REGIONE TOSCANA

Direzione Ambiente ed Energia

OGGETTO: Parere regionale ex art. 63 L.R. 10/2010 nell'ambito del procedimento di VIA statale, relativo al progetto di realizzazione di un parco eolico denominato "Badia Wind" di potenza nominale di 54 MW, mediante l'installazione di n. 9 aerogeneratori nel Comune di Badia Tedalda (AR), proposto da SCS 09 S.r.l. - **Proposta di richiesta di integrazioni e chiarimenti. [ID: 9773]**

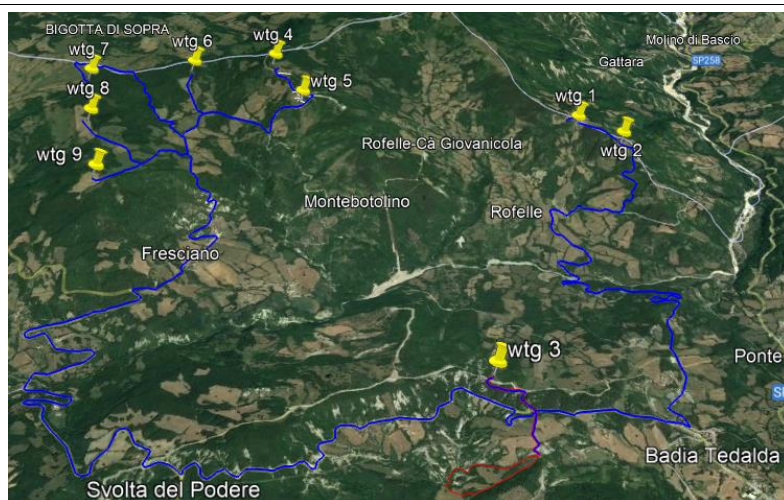
a tal proposito si fa presente che, da una prima analisi, almeno due aerogeneratori previsti dal progetto in
